**SOPRINTENDENZA SPECIALE PER IL PIANO NAZIONALE  
DI RIPRESA E RESILIENZA**

*Oggetto:* **[ID: 9625] POGGIO IMPERIALE (FG) – SAN PAOLO DI CIVITATE (FG) - APRICENA (FG) - LESINA (FG) - SERRACAPRIOLA (FG) - ROTELLO (CB):** “Cluster di n. 5 progetti agrivoltaici denominati: Poggio 1, 2, 3, 4, 5 di potenza complessiva 164,13 MW, da realizzarsi in agro di Poggio Imperiale (FG), San Paolo di Civitate (FG), Apricena (FG) e Lesina (FG) e relative opere di connessione alla RTN, anche nei comuni di Serracapriola (FG) e Rotello (CB)”.  
Proponente: GC Poggio IMP I S.r.l.

Parere tecnico istruttorio della Soprintendenza speciale per il PNRR

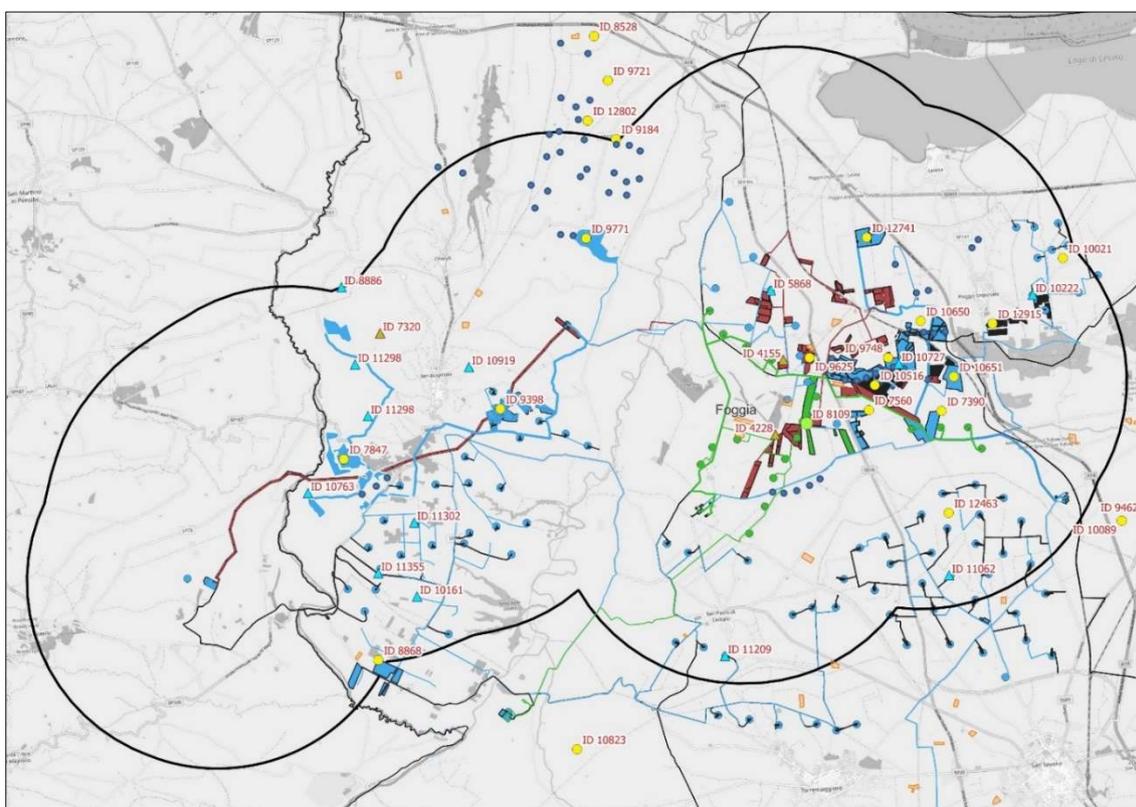
**VALUTATO** che, come esplicitato dall'elaborazione cartografica sopra riportata, il cluster in valutazione, oltre ad inserirsi in un contesto caratterizzato dalla presenza di numerosi impianti FER già realizzati o in fase di realizzazione, **si pone in diretta continuità** con altri impianti fotovoltaici ed agrovoltaici di notevole
